Informe Consolidado de Solicitud de Aclaraciones, Rectificaciones y/o Ampliaciones Complementario a la Declaración de Impacto Ambiental del Proyecto "OPTIMIZACIÓN MINERA DIVISIÓN ANDINA"

Nombre del Titular : Codelco
Nombre del Representante Legal : Montserrat Pastor Montaña
Dirección : Huérfanos 1270

El presente Informe Consolidado de Solicitud de Aclaraciones, Rectificaciones o Ampliaciones a la Declaración de Impacto Ambiental del proyecto "OPTIMIZACIÓN MINERA DIVISIÓN ANDINA", contiene las observaciones generadas en virtud de la revisión de la Adenda.

Figura 1: Glaciares catastrados en el inventario de glaciares de la Dirección General de Aguas MOP.

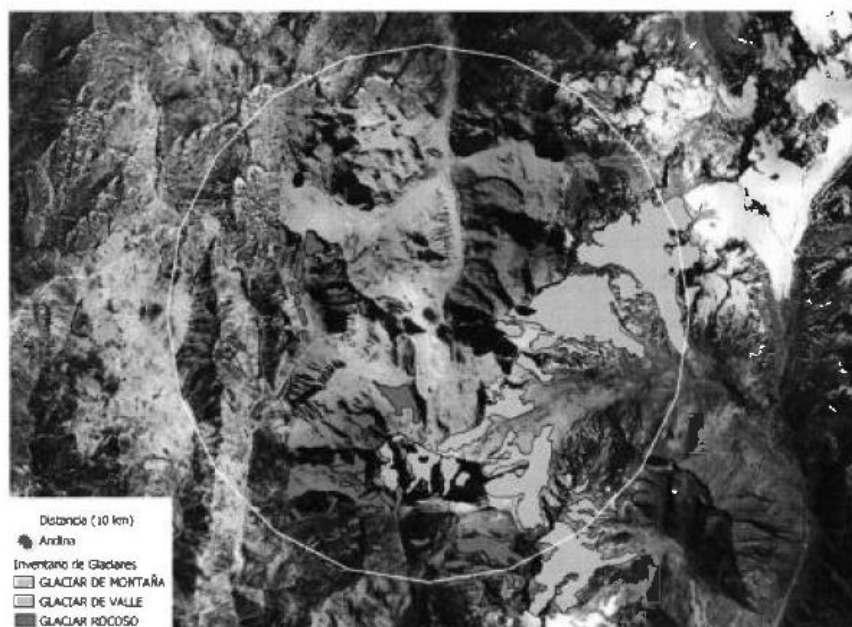
Al respecto observando el Inventario Público de Glaciares de la Dirección General de Aguas - MOP, (2016), como se observa en la Figura 1, en el área circundante a 10 km del proyecto y solo en la Región Metropolitana de Santiago, existen 92 unidades glaciares de dicho inventario, a saber: 13 glaciares de montaña (13,8 km²), 6 glaciares de valle (26,1 km²) y 73 glaciares de roca (1 1,3 km²)

Expuesto lo anterior, se solicita al Titular ampliar el área de influencia del componente glaciar y periglaciar incluyendo todos los glaciares descubiertos que se localicen en un radio de a lo menos 10 kilómetros a la redonda de cada una de las fuentes de emisión de material particulado.

Figura 2: Tasa de depositación anual de elementos en glaciares estudiados

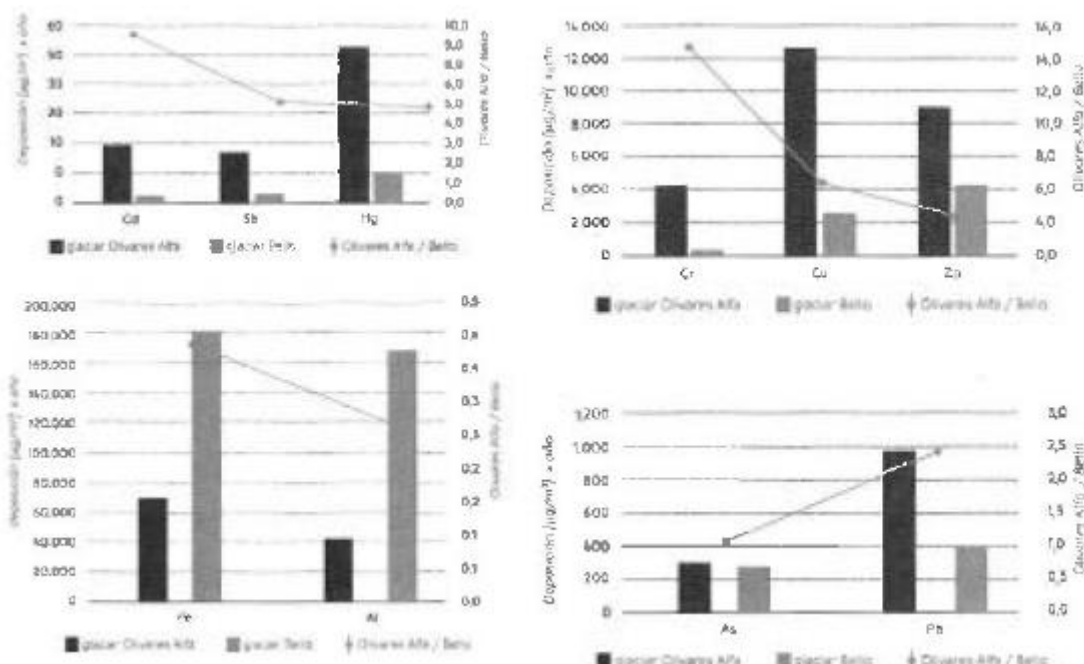
1.14.1. Sobre contaminantes en la superficie glaciar, los resultados obtenidos por el estudio realizado por el Centro de Tecnologías Ambientales (CETAM) de la Universidad Técnica Federico Santa María arrojan que: "la deposición de elementos asociados a actividad antropogénica como: Cr, Cu, Zn, As, Cd, Pb, Sb y Hg, corresponden a elementos típicamente asociados a la extracción de minería metálica y presentando una mayor tasa de deposición anual en el glaciar Olivares Alfa (a 8 km de Los Bronces) en comparación al glaciar Bello (a 45 km de Los Bronces). Por otro lado, los elementos cristales Fe y Al mostraron un comportamiento opuesto, siendo mayor su deposición en el glaciar Bello, lo que es concordante con el importante enriquecimiento del ion Ca^{2+} encontrado en este glaciar, reforzando el origen cristal del material particulado depositado en la nieve del GB6. Estos resultados son, concordantes con las respectivas fuentes cercanas a ambos glaciares, mientras el glaciar Olivares Alfa se encuentra próximo a la zona de explotación minera de cordillera, el glaciar Bello está ubicado 45 Km más al sur, recibiendo un menor impacto del material particulado generado en las cercanías del GOA. Por otra parte, el GOA dado el perfil de elementos que presenta en la nieve, podría afirmarse que la mayor tasa de deposición de elementos antropogénicos observada en este glaciar podría deberse a la influencia de la actividad minera cordillerana cercana a este" (Figura 2) (pág 55 de la publicación de difusión del proyecto NUNATAK-CHILE)

Figura 3. Diferencia de concentración de BC entre glaciar Olivares Alfa y glaciar Bello.

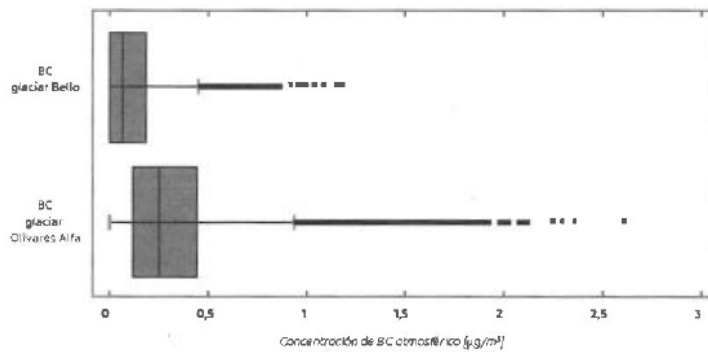
- Existe correlación significativa ($>0,6$) entre BC y partículas hasta $0,615 \mu\text{m}$, sobre este tamaño de partículas, la correlación con BC disminuye, indicando que el Black Carbon observado en el glaciar Olivares Alfa está asociado a partículas finas- Este hecho es un indicativo de que las fuentes de BC corresponderían principalmente a fuentes de combustión, lo que sumado a que tanto el BC como las partículas provendrían de la misma fuente (actividad minera extractiva en cordillera), hace resumible que el BC observado en el Glaciar Olivares Alfa pudiese ser producido por la maquinaria que utiliza motores de combustión interna en la faena minera, ya que es la fuente de partículas y BC más cercana que se puede observar en esta zona de alta montaña” (pág 49) (Figura 3)

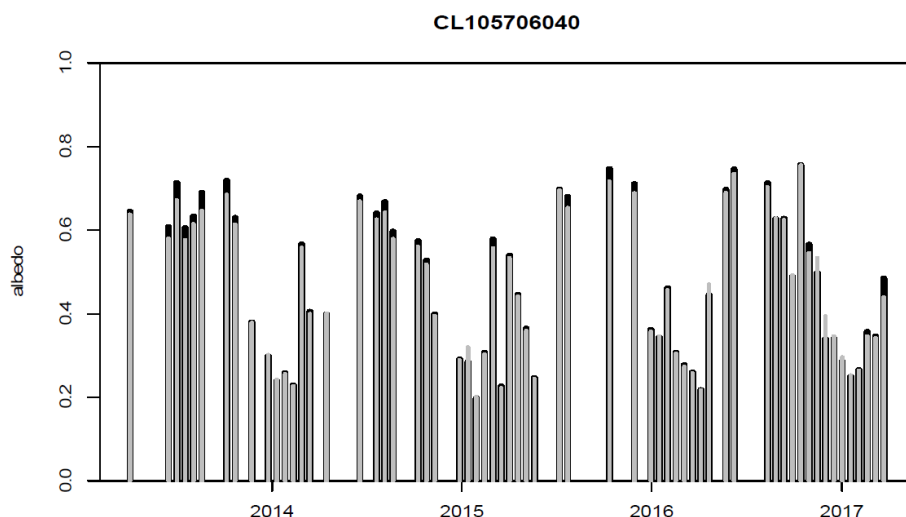
1.17.2. Sobre los glaciares descubiertos, el titular indica que: *“De acuerdo a estudios glaciológicos realizados en la zona, la variabilidad natural de la reflectancia/albedo superficial de los glaciares descubiertos es del orden de un 15% (...)”* e incluye las figuras 22 y 23, que son las mismas entregadas en la DIA y en el Anexo 3.11-A del

EIA RCA 1066/2019. Estas figuras, sin embargo, no permiten distinguir las variaciones estacionales del albedo por rango de altitud, asignando así una variación del 15% para todo el periodo evaluado entre 2014 y 2017. En el numeral 3.4.2.2 de aquel anexo se entregan los valores del albedo del glaciar Paloma Norte (Figura 1), donde se logra observar cierta variación estacional siendo el albedo mayor en invierno y menor en verano. Por lo tanto, resulta razonable pensar que una buena parte de la variación del 15% estimada por el titular se deba a variaciones estacionales y no a la variabilidad natural del glaciar en términos mensuales. Por lo tanto, no sería correcto permitir una disminución del 15% del albedo en invierno, toda vez que ello implicaría que el glaciar se derretiría artificialmente a una tasa similar a la de verano. Por lo tanto, el titular deberá:

- (i) Analizar estacional o mensualmente el albedo, por rango de altura, para así determinar más fehacientemente su variabilidad natural en términos estacionales o mensuales,
- (ii) Actualizar el valor de referencia de MPS actualmente en 75 g/m²/a,
- (iii) Compararlo con la emisión más desfavorable actualmente en 10 g/m²/a (su equivalente mensual) y
- (iv) Actualizar el AI según corresponda.

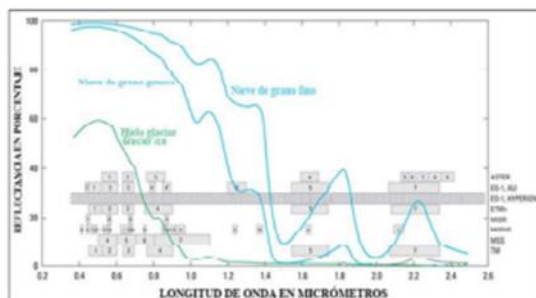
Por lo tanto, se cree que concluir una variación de albedo para todo el glaciar es erróneo, por el mismo motivo que se mencionó anteriormente con respecto a las características de la superficie glaciar. Al homologar la variabilidad del albedo a un 15% se atribuye una cantidad de MPS de por ejemplo 100 ppmw (partes por millón de concentración de polvo) a una superficie de nieve. Pero esta cantidad, no representa la misma variabilidad para una superficie de hielo.

Figura 3.23 Variación del albedo espectral de la nieve según el contenido en polvo en partes por millón en peso ppmw (Parber et al., 2012). Las flechas rojas indican una diferencia del 15% para nieve fresca, que equivale a 100 partes por millón de concentración de polvo.

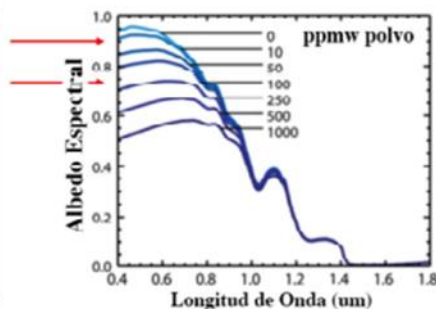
- Es cuestionable la utilización de solo el 50% (dos cuartiles) de los datos utilizados en el análisis que entrega como resultado la variación de -E15% con respecto a la mediana.
- Se están dejando de lado los casos extremos para el análisis del caso, antecedentes extremadamente delicados e importantes en la ablación.
- La mediana no corresponde a la herramienta estadística correcta para evaluar la variabilidad natural del albedo.

Figura 3.22 Variabilidad de albedo por rango de altitudes en los glaciares de la región, promedio de la mediana desde el año 2014 al año 2017, las barras de error indican el rango intercuartil del percentil 25 al 75.

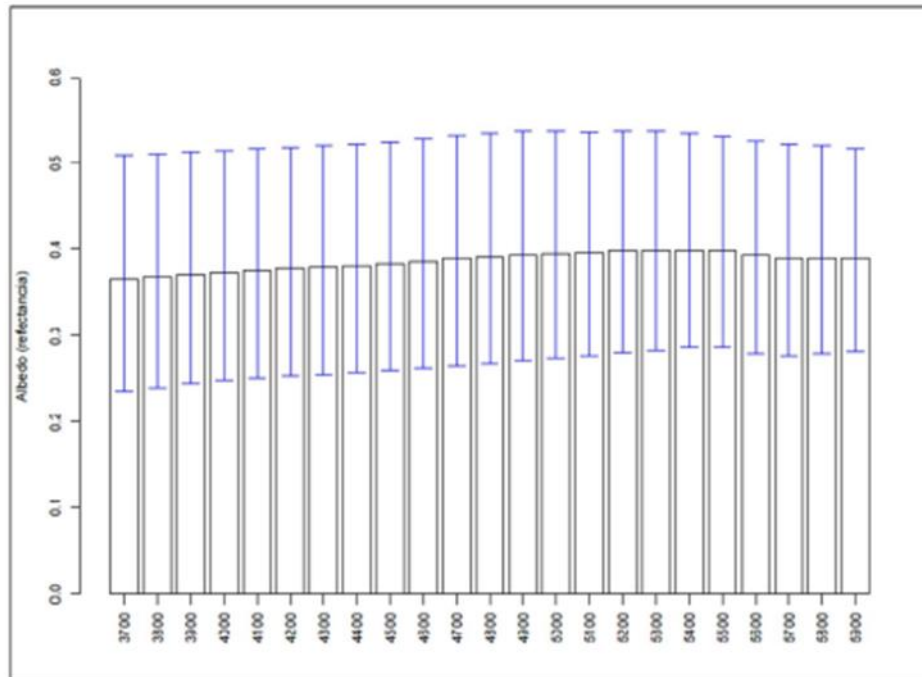
Las barras de la figura 3.22 representan el promedio de la mediana (2014 - mayo 2017) de todos los glaciares estudiados por rangos altitudinales, las variaciones de las barras de error deberían, según la metodología planteada, denotar la variación del 15% superior e inferior entorno al valor de la mediana, sin embargo, las barras de error superior e inferior superan esta variabilidad del 15%.

Por lo anteriormente expuesto, se considera que el estudio ad hoc para estimar la variabilidad natural del albedo para los glaciares de los valles centrales no debería incorporar glaciares que se encuentren dentro del valle Olivares y en el entorno de actividad minera, puesto que presumiblemente los albedos de estos últimos se encuentran ya afectados por altas concentraciones de MPS. Se debe realizar un estudio de variabilidad del albedo por separado entre los glaciares cercanos a la afectación y fuera de estos y comparar los resultados obtenidos. Si no existiese diferencia se puede asumir no afectación actual.

De manera de ir disminuyendo las incertidumbres acerca de la variabilidad natural del albedo, se solicita al titular, a modo de monitoreo, el estudio de albedo de forma diaria/semanal e in situ, utilizando albedómetros que midan diariamente, en conjunto con colectores que puedan registrar la cantidad de MPS que se está depositando en el área, complementando con un ablatómetro que pueda registrar cuánta es la ablación puntual en el glaciar, tanto en la zona de ablación como en la zona de acumulación. Finalmente, correlacionar cómo varía el albedo, con la cantidad de MPS que se deposita y cómo este influye en las tasas de ablación. Lo anterior, en caso de ser posible, debe ser agregado en el CAV-05b, ya comprometido según RCA 1066/2019.
